改善箇所説明図

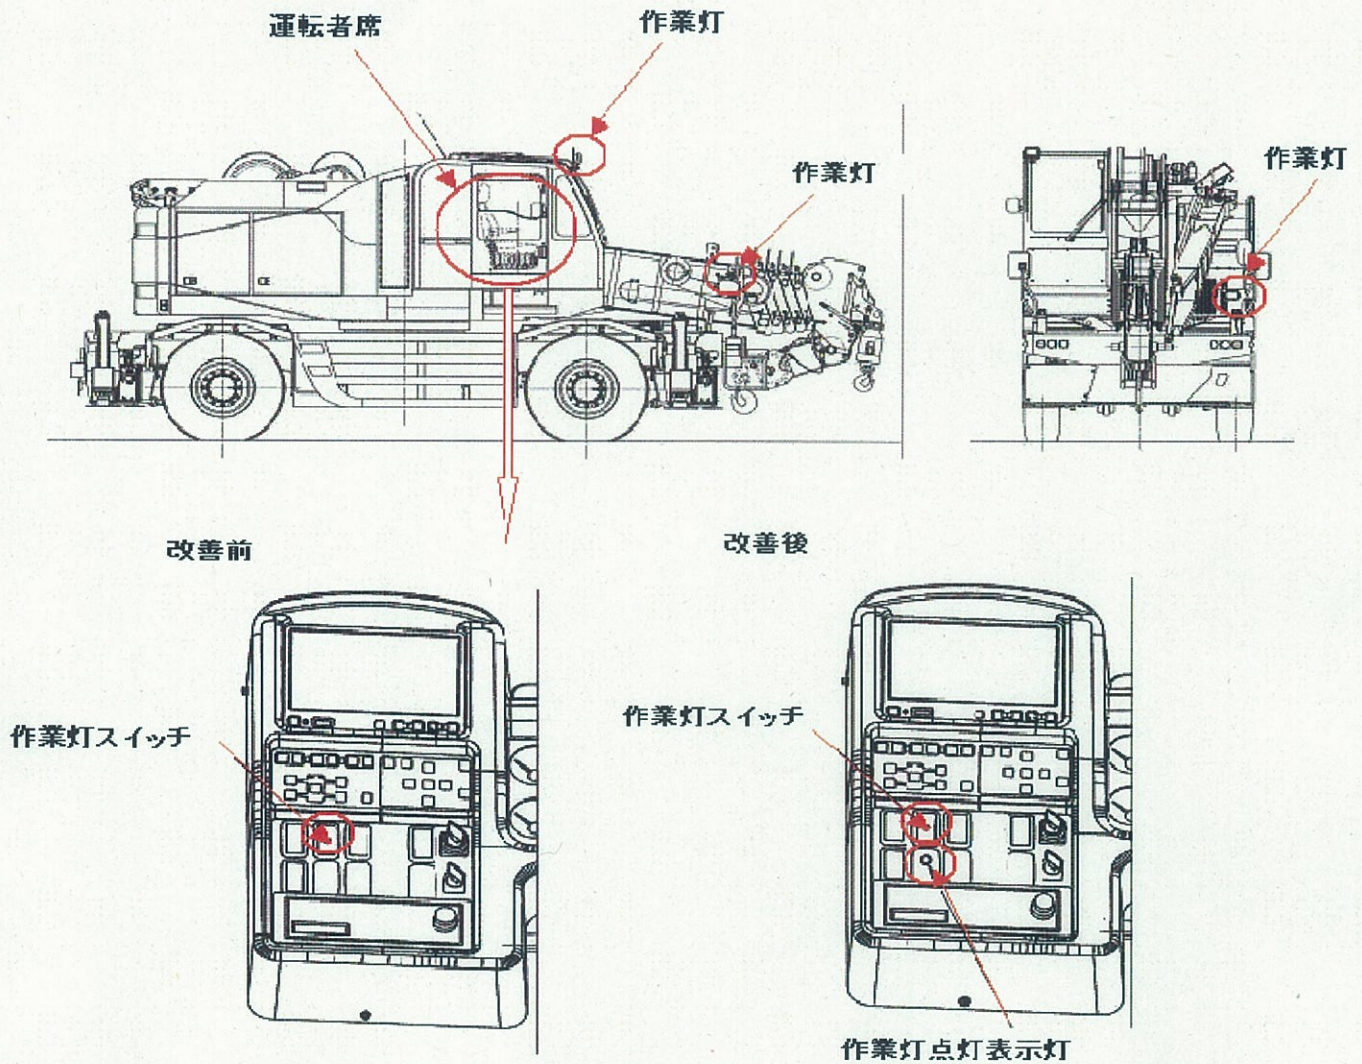
不具合の内容

クレーン作業中に使用する灯火（白色、300cd以上）において、運転者席で点灯状態を確認する装置が備えられていない。

改善の内容

全車両、運転者席で点灯を確認できる装置（パイロットランプ）を取付ける。

識別：外観上、点灯状態を確認できる装置（パイロットランプ）の有無にて容易に識別が可能のため、特別な識別の追加は行わない。
